## 2. PROJET INITIAL

## 3. NOUVEAU PROJET

### 3.1. MODIFICATIONS APPORTEES AU PROJET

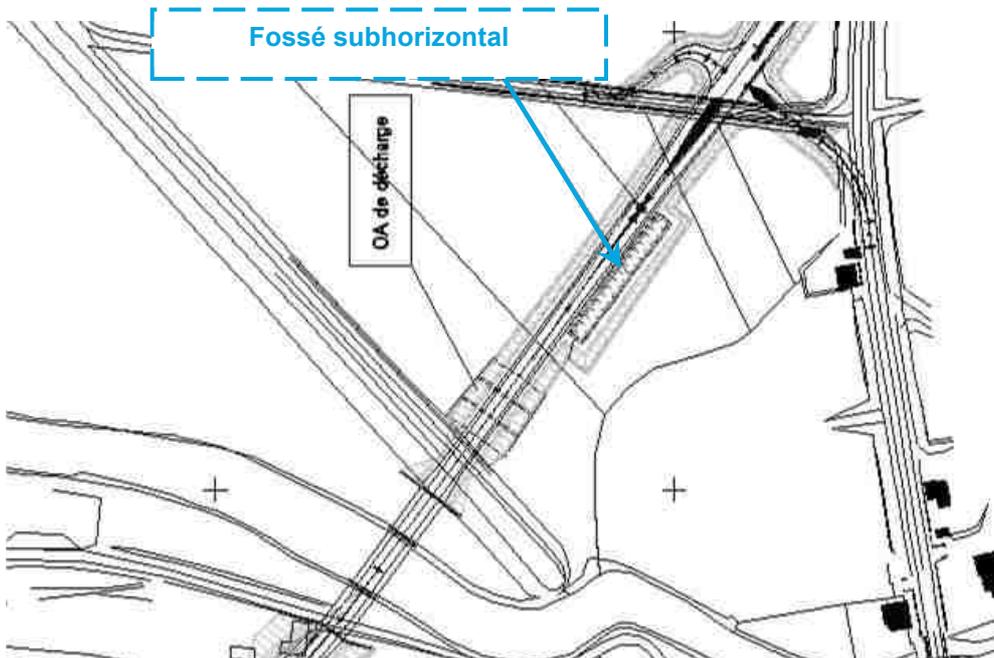
Entre le futur giratoire « Des Landes », et le raccordement à la RD 33, le tracé du projet routier a été déplacé. L'ouvrage de franchissement de l'Huisne se situe désormais environ 50 m en amont du franchissement envisagé initialement.

Compte tenu de la configuration du site et de la présence du remblai SNCF en rive droite, la section de passage sous le viaduc est réduite à 71 m (contre 92 m initialement).

Par ailleurs, un fossé subhorizontal enherbé de 60m de long et d'environ 5 m de large sera réalisé en remblais entre le nouveau « Tourne à Gauche » et l'ouvrage de décharge.

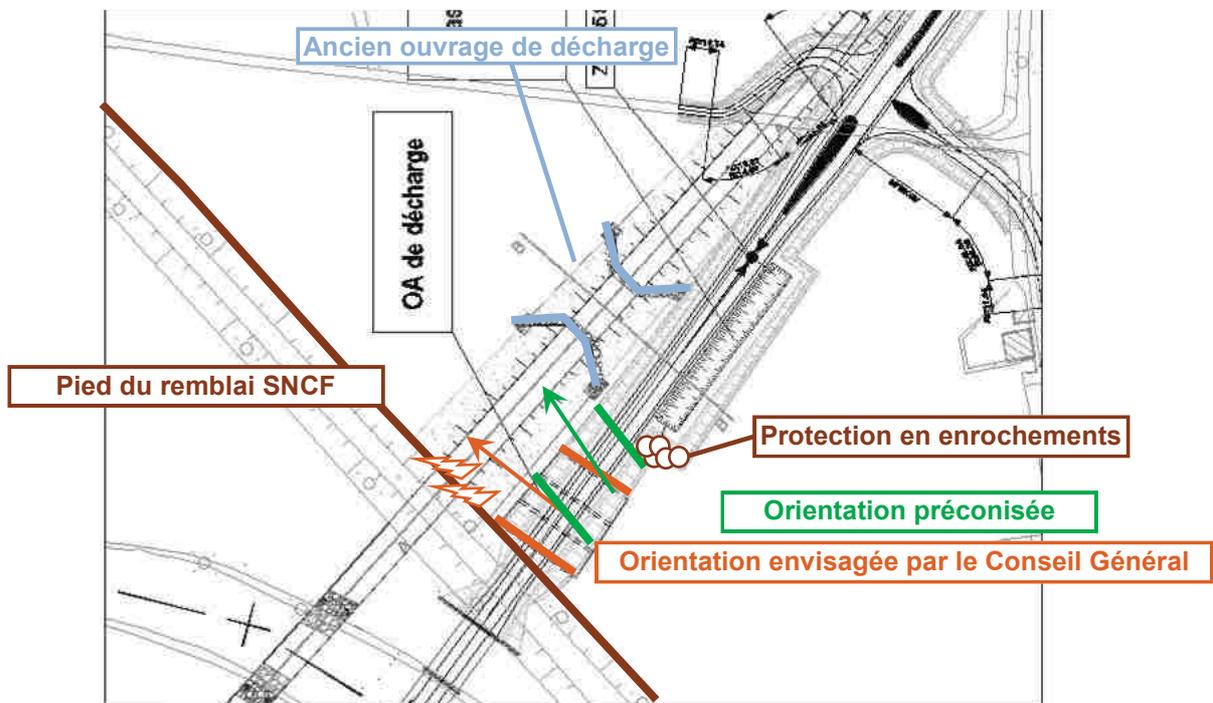
**En revanche l'orientation de l'ouvrage** (vers le remblai SNCF), tel qu'indiquée sur les plans fournis par le Conseil Général, **conduit aux remarques suivantes :**

- le bon écoulement des eaux dans l'ouvrage peut être perturbé par la création d'un effet « bouchon » lié à la présence du remblai SNCF en aval,
- les écoulements en sortie d'ouvrage de décharge sont orientés vers le remblai SNCF. Une érosion du pied de remblai est donc susceptible d'apparaître à long terme.

Ces deux remarques sont illustrées sur la figure suivante.

Afin de limiter ces risques, nous proposons de modifier l'orientation de l'ouvrage comme indiqué sur la figure ci-après. Une protection en enrochements sera mise en œuvre à l'entonnement le long du remblai du fossé subhorizontal.
